ÚZEMNÍ PLÁN MĚSTA BRNA

Textová část Odůvodnění

Kapitola 19 Vyhodnocení připomínek

Svazek Pd1 *(bez osobních údajů)*

čb-9

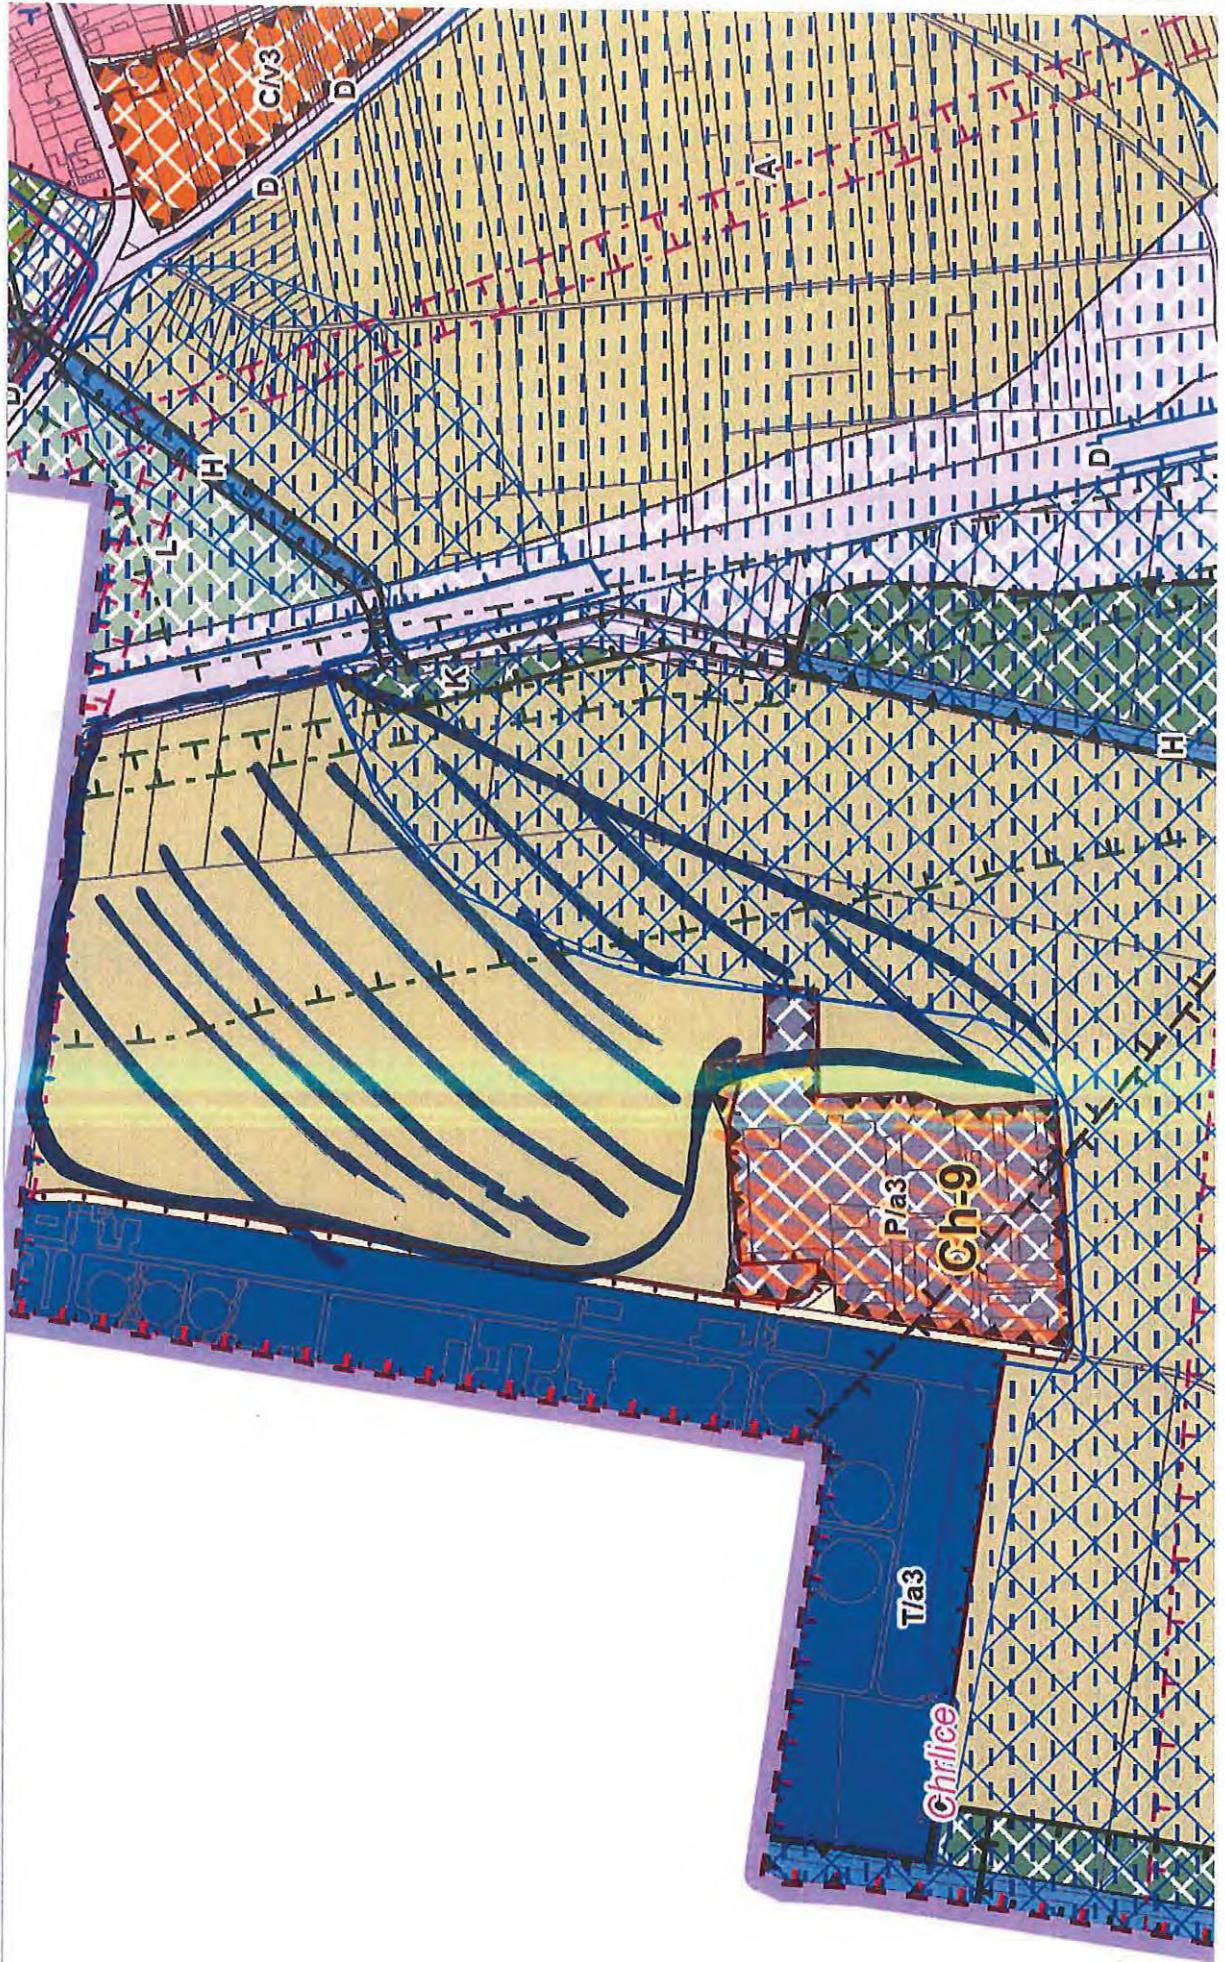
1**Přípomínka č. 9: Požadavek na snížení výškové úrovně zástavby v ploše výroby a skladování a na rozšíření retenčního prostoru v Lokalitě Ch – 9****1****0****Vymezení dotčeného území:**

Požaduje snížení výškové úrovně zástavby v návrhové ploše pro výrobu a skladování P/a3 v Lokalitě Ch - 9 U Jezu na úroveň 2 – výškové rozpětí 3 – 10m.

Z důvodu vysoké hladiny stoleté vody Q100 navrhujeme doplnit v řádku Karty lokality PPO podmínku „Lokalita je dotčena umístěním protipovodňového opatření. Využití části plochy umístěné v aktivní zóně záplavového území je podmíněno realizací protipovodňového opatření.“ Zároveň v lokalitě navrhujeme zvětšení plochy prostoru záplavového území dle přílohy „CH9“.

— ZVĚTŠENÍ PŮCHY ROZLIČNÝCH Q100 — PŮDAVĚK P/a2

Pořizovatel v rámci veřejné vyhlášky, č.j. MMB/0566265/2021, ze dne 5.11.2021, kterou bylo mimo jiné oznámeno datum a místo konání 2. opakovaného veřejného projednání o upraveném Návrhu připravovaného Územního plánu města Brna, avizoval, že: "Podstatně upravený Návrh ÚPmB se tedy může projednávat stavebním zákonem předpokládaným způsobem pouze v rozsahu jednotlivých úprav. Veškerá podání, která se nebudou týkat upravených částí, budou v souladu se zákonem zamítnuta, protože obsahově nebudou spadat do merita projednávané věci."

Předmětné podání je ve svých požadavcích, a proto také svojí povahou, uplatněno mimo projednávaný rámec podstatných úprav, a tudíž je ve smyslu ust. § 53 odst. 2 zákona č. 183/2006 Sb., o územním plánování a stavebním řádu, ve znění pozdějších předpisů, vyhodnoceno tak, že se mu nevyhovuje.

СН-№

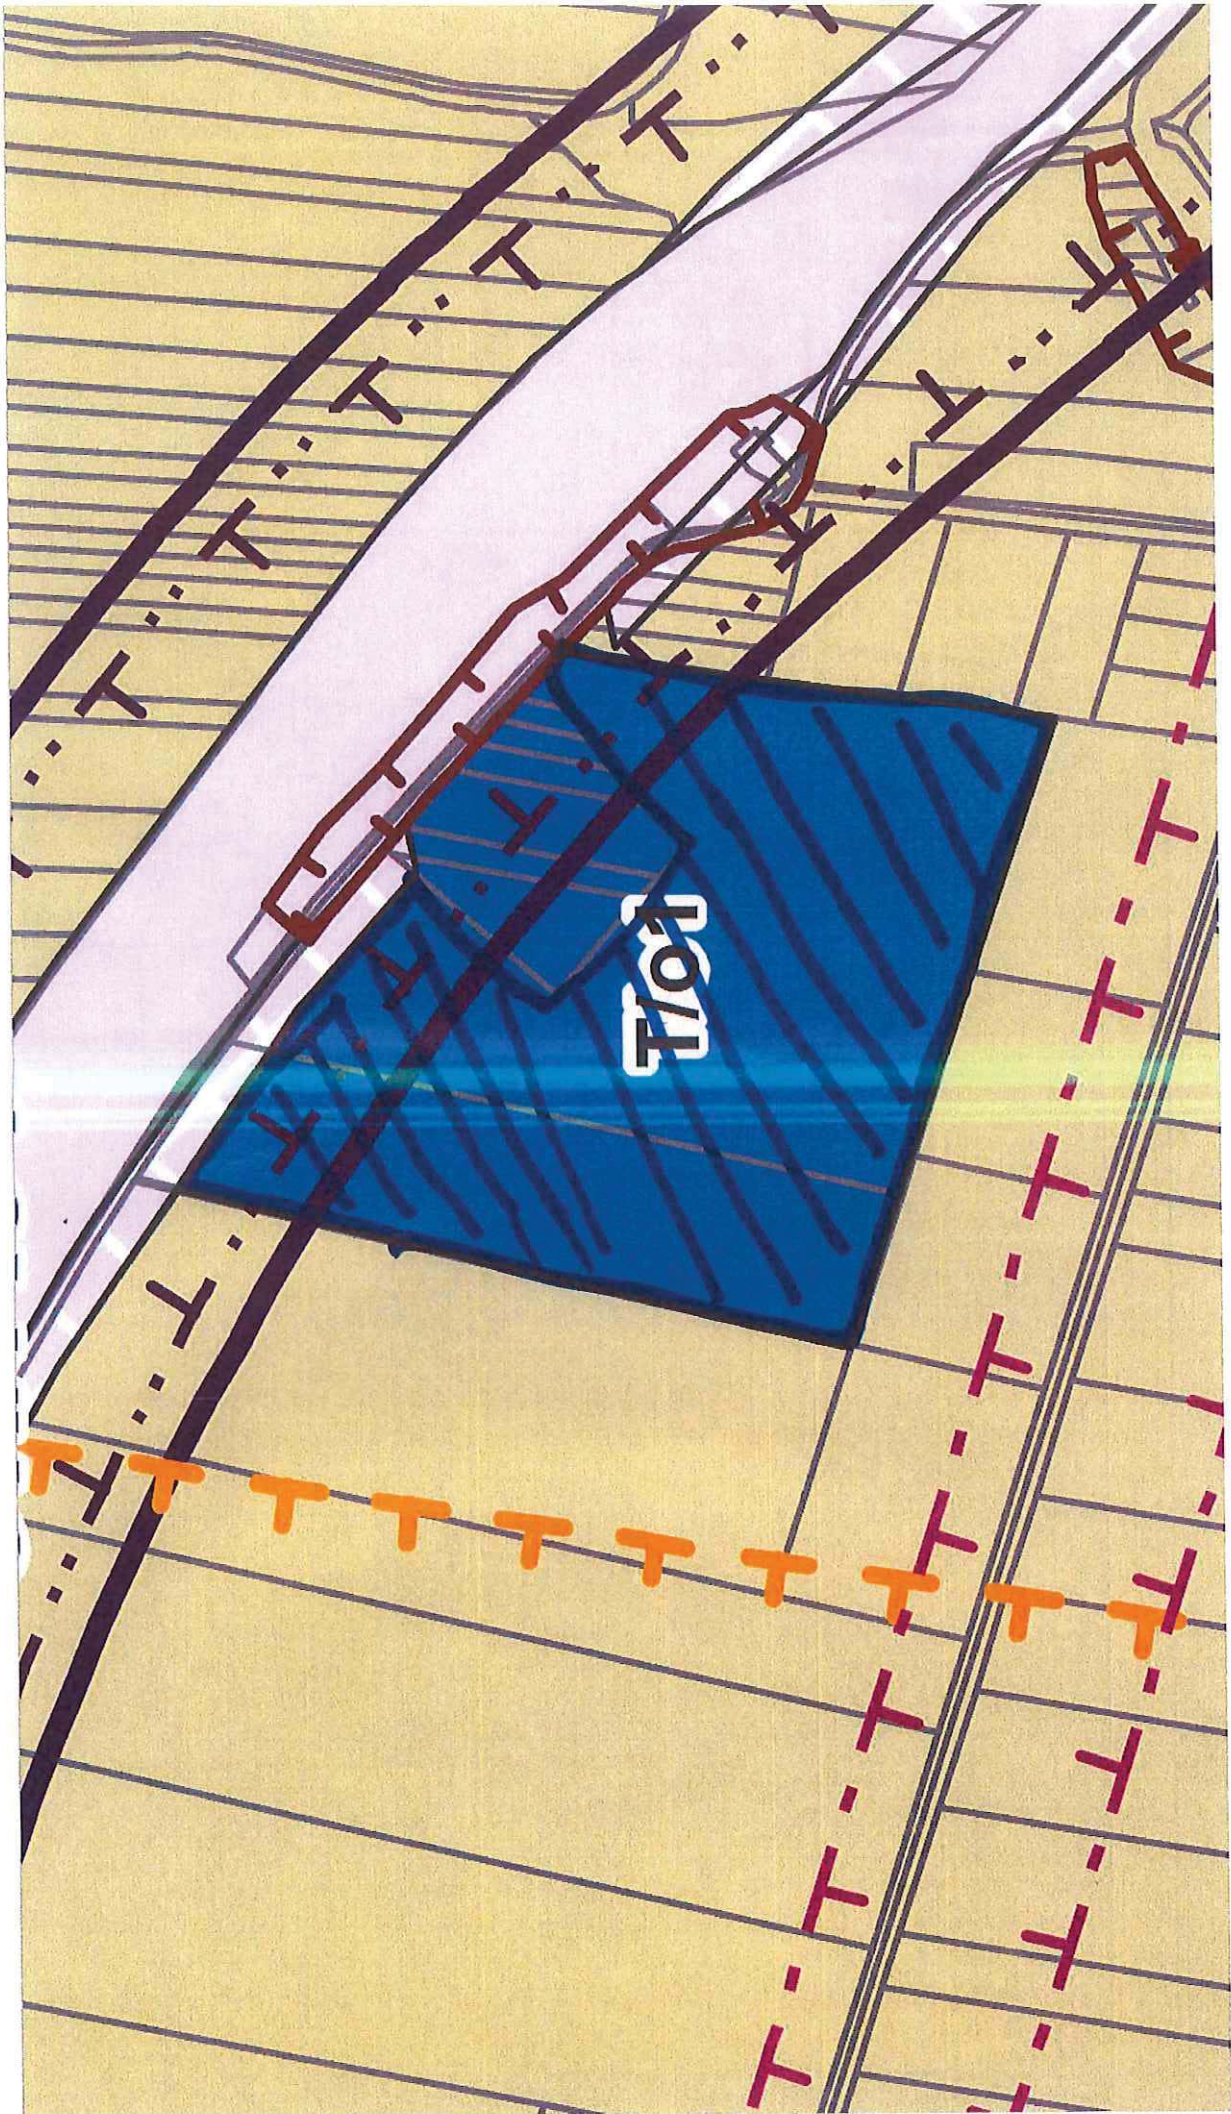
1**Přípomínka č. 10: Požadavek na nerealizování plochy T/o1. Nesouhlas s vytvořením plochy na pozemku p.č. 3285, 3290 v k.ú Chrlice.****1****1****Vymezení dotčeného území:****1**

Plocha T – areál Setra – bývalé zemědělské hnojiště – na p.č. 3290 a 3285 - tato plocha nebyla popsána v návrhu ÚP města Brna v roce 2020 - městská část s návrhem technické infrastruktury nesouhlasí na pozemku p.č. 3285 ani na pozemku p.č. 3290 k.ú. Chrlice. Majitel pozemku a původního zemědělského hnojiště nepostupuje v souladu s právem, při vykonávání své podnikatelské činnosti v rámci odpadového hospodářství.

Na pozemcích p.č. 3285, 3290 k.ú. Chrlice navrhuje plochu zemědělskou A, stejně jako jsou využívány ostatní plochy v přilehlém okolí.

Příloha 1

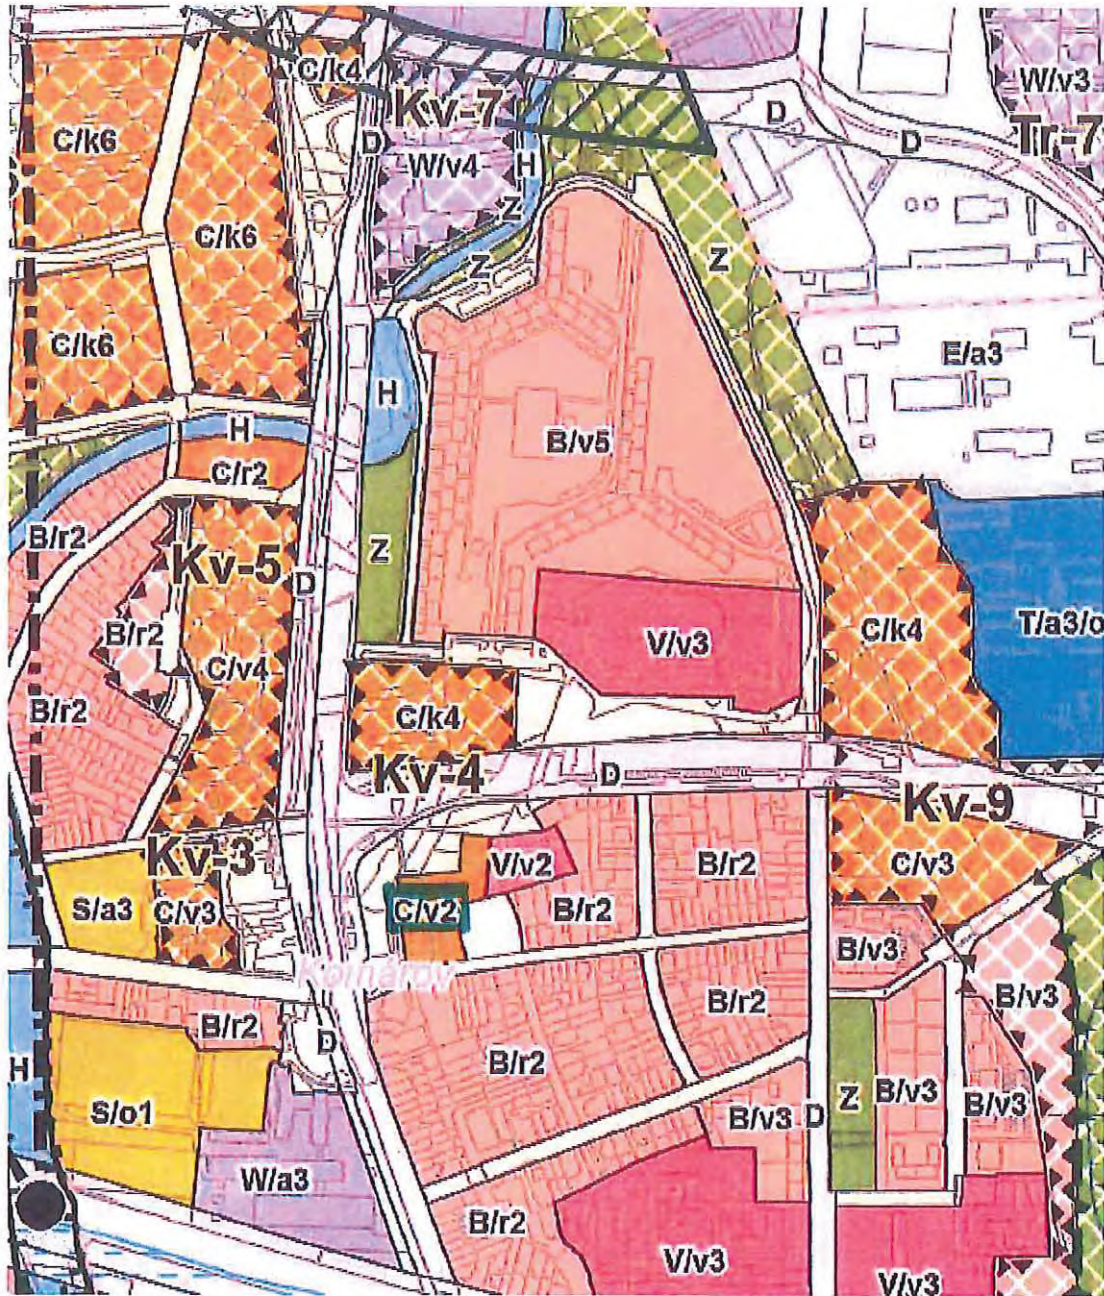
Plochu C/v2 vymezit pouze na stávající zastavěnou plochu s výškou 1.

Příloha 2

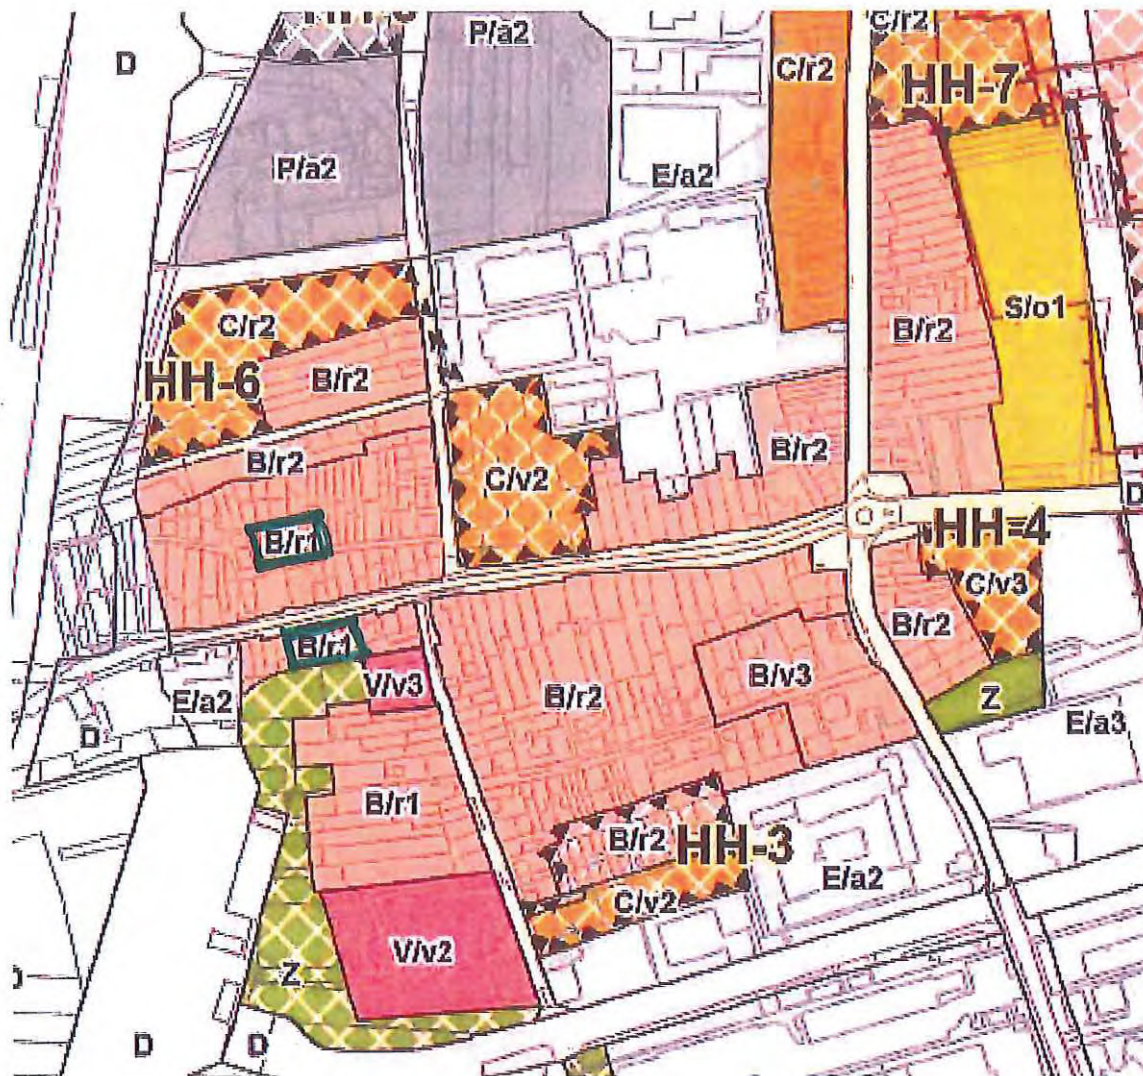
Plochy rezidenčního nízkopodlažního bydlení B/r1 na levé i pravé straně ulice Sokolova požadujeme zvýšit na B/r2.

Příloha 3

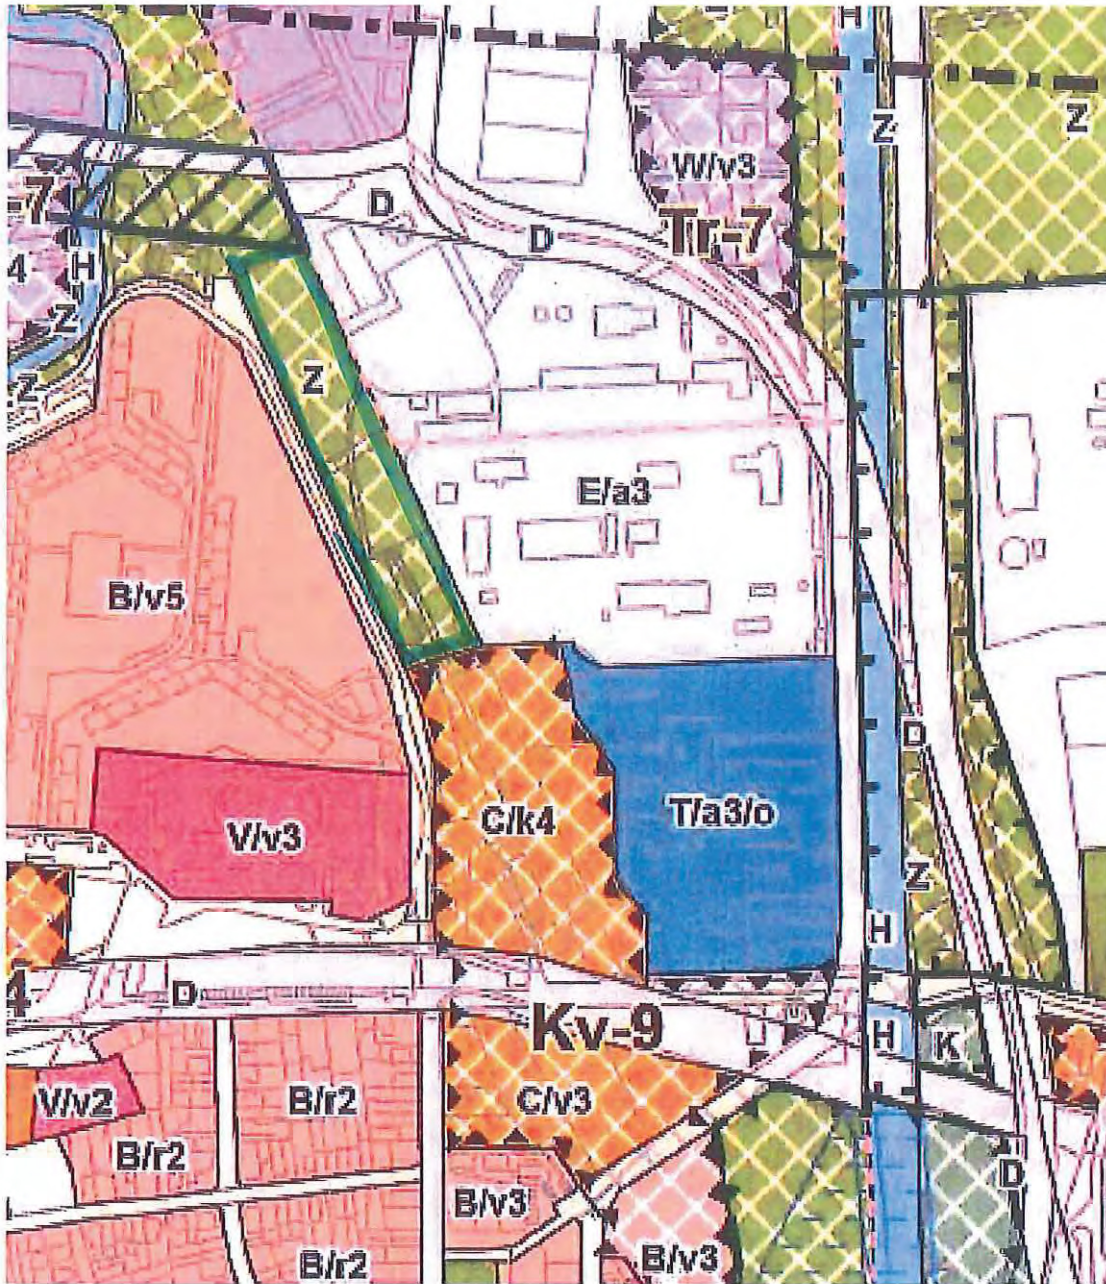
KV-9 – zeleň navazující na KV-9 požadujeme změnu na plochu veřejných prostranství.

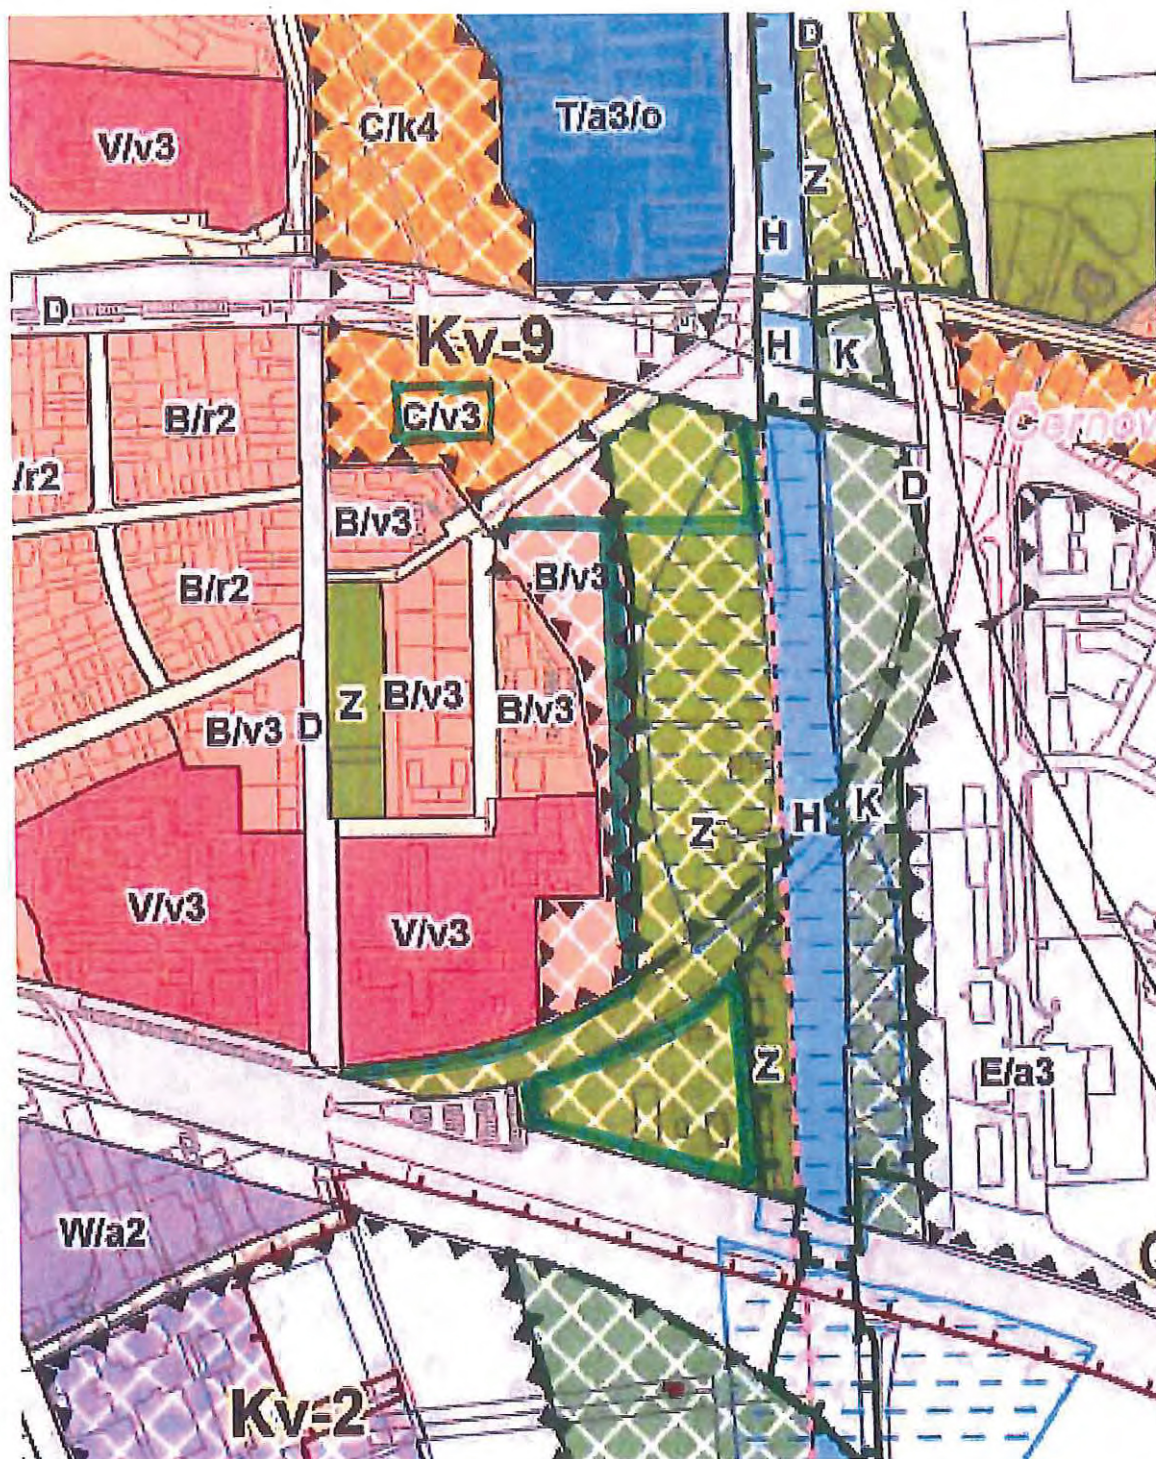
Křižovatka před mostem Černovická Svitava – požadujeme obsloužit plochy B/v3 novou trasou komunikací od křižovatky před mostem s propojením ulicí Lomenou, plochy komunikace zařadit do ploch veřejného prostranství a plochu C/v3 rozšířit ke komunikaci.

U Svitavy a železniční trati – požadujeme změnu ze zeleně na plochy lehký průmysl E/a2
